DETERMINAZIONE DEL DIRIGENTE SERVIZIO VIA/VINCA 4 dicembre 2024, n. 818

[ID VIP 11236] - Parco eolico denominato "Stella", costituito da 7 aerogeneratori di potenza nominale pari a 4,5 MW, per una potenza complessiva dell'impianto pari a 31,5 MW, da realizzarsi nel Comune di Foggia (FG), con opere di connessione alla RTN ricadenti anche nel Comune di Lucera (FG).
Istanza per il rilascio del Provvedimento di VIA statale ex art. 23 del D.lgs. n. 152/2006 e ss.mm.ii.
Proponente: DESE S.R.L.

Relazione tecnica a supporto dell'istruttoria sul progetto
ID_VIP 11236

Tipologia di progetto: **Eolico**
Potenza: **31,5 MW**
Ubicazione: **Foggia, Lucera (FG)**
Proponente: **DESE S.R.L.**

Figura 02: L'area in celeste è l'area d'impianto, la linea verde è l'area buffer di 8,9 km (elaborazione propria)

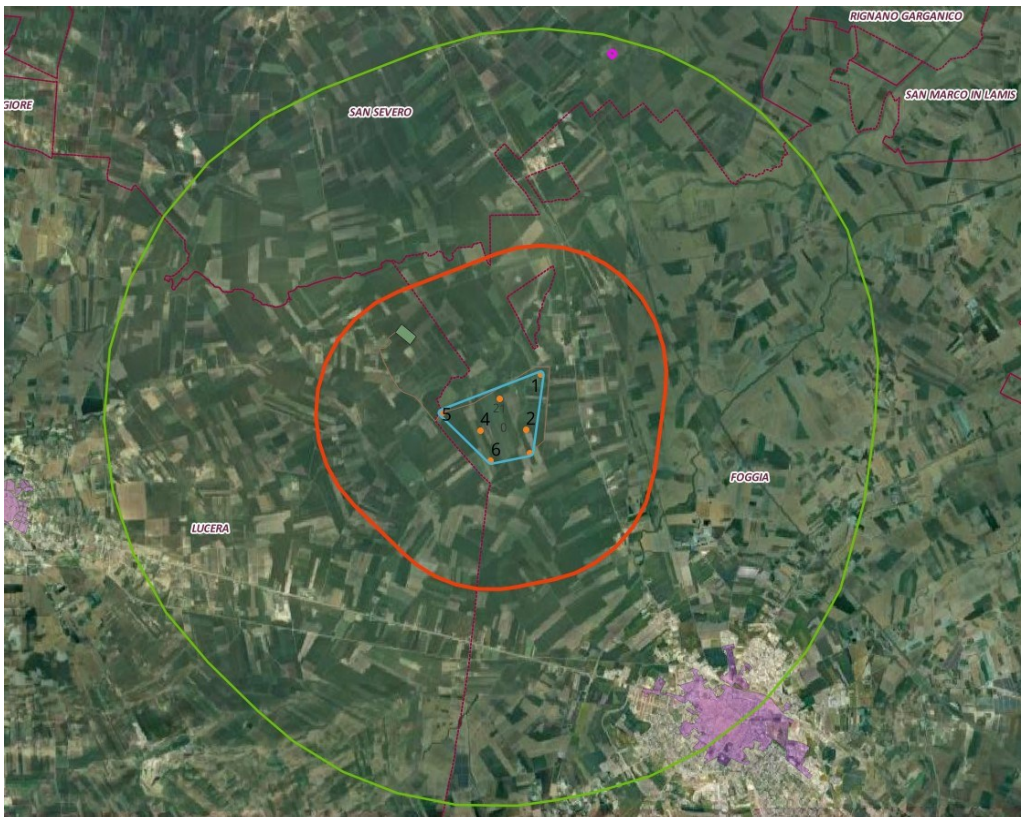
- **punto 3.1.** *Analisi dell'inserimento nel paesaggio*, per l'analisi dell'interferenza visiva, in riferimento al criterio alla **lettera b)** dalla documentazione allegata non si evince la completa verifica rispetto ai centri abitati nell'area buffer di 8,9 Km (178 m x 50). Come si evince dalla immagine seguente, l'area buffer di 8,9 Km (in verde) interferisce con il centro abitato di Foggia (in glicine), sono presenti alcuni beni tutelati ai sensi del D.lgs 42/2004.
  L' aerogeneratore 07 dista circa 6 km dal limite del centro abitato di Foggia. Nell'elaborato Elab_FOT-04-Fotoinserimento_a4_signed, **mancano** le fotosimulazioni con punto di vista dal centro abitato di Foggia.

- gli aerogeneratori 01 e 02 sono prossimi al Bene paesaggistico *Fiumi-torrenti-acque pubbliche (150m)*, sarebbe opportuno chiedere la verifica sul rispetto della distanza dal bene tutelato ai sensi del PPTR;
- in merito al rischio archeologico emerge che molte aree di progetto sono considerate a Rischio Medio.
- sono state valutate 4 alternative progettuali.
- nelle immediate vicinanze dell'area sono presenti molti altri aerogeneratori e altri impianti FER
- Per una corretta analisi degli impatti cumulativi e valutazione della visibilità dell'impianto da punti di vista sensibili è necessario evidenziare che nell'elaborato Elab_FOT-04-Fotoinserimento_a4_signed, **mancano** le fotosimulazioni con punti di vista dal centro abitato di Foggia, nel rispetto di quanto riportato nell' allegato 4 al DM 10/09/2010, punto 3.1 lettera b).

Figura 04: Cartografia IGM con aree non idonee DGR 2122 (elaborazione propria)

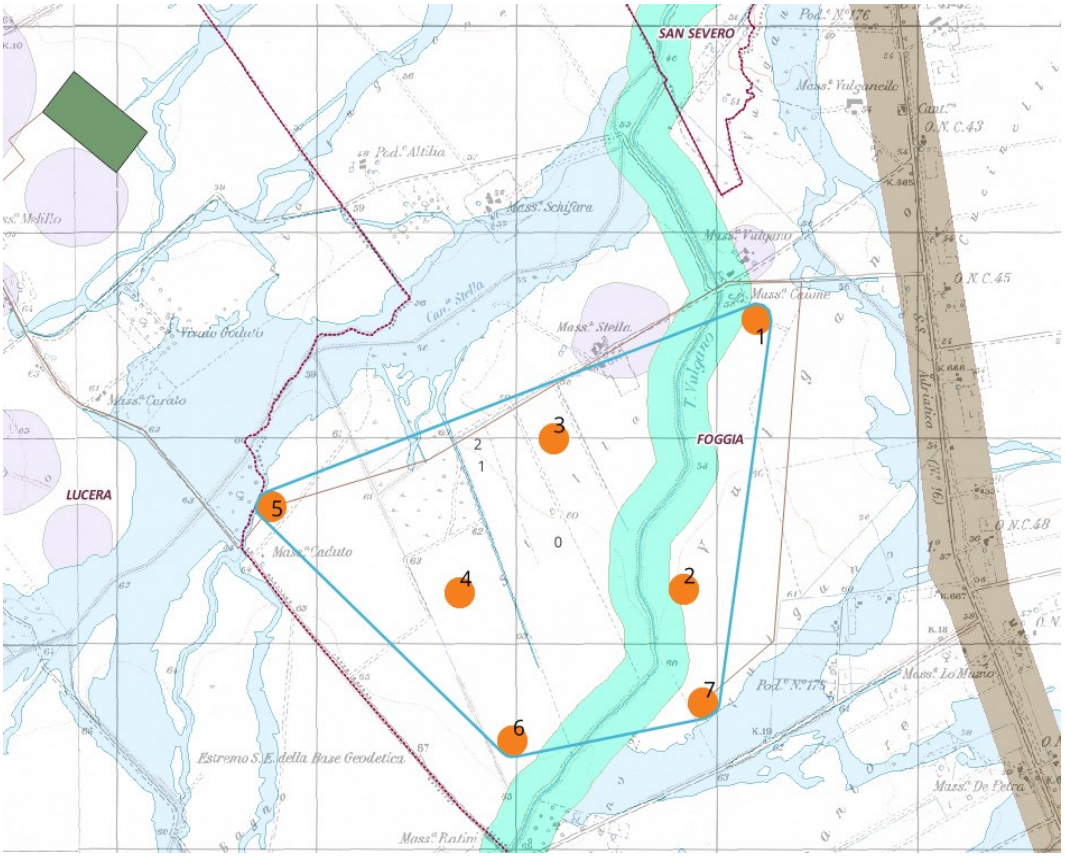
Nell'area d'impianto sono presenti le seguenti Aree tutelate per legge ai sensi dell'art. 142 del DLgs 42/2004 (immagine allegata), gli aerogeneratori 01 e 02 sono molto prossimi a:

- BP-Fiumi-torrenti-acque pubbliche

Il cavidotto MT attraversa per un tratto il buffer dei 150m del Torrente Volgone o Vulgano rientrante nella tipologia di "Fiumi, torrenti, corsi d'acqua iscritti negli elenchi delle acque pubbliche (150m)" .Si legge nella relazione paesaggistica (pag.15) che "*il cavidotto MT attraverserà nel sottosuolo gli ambiti costeggiando una strada esistente".*
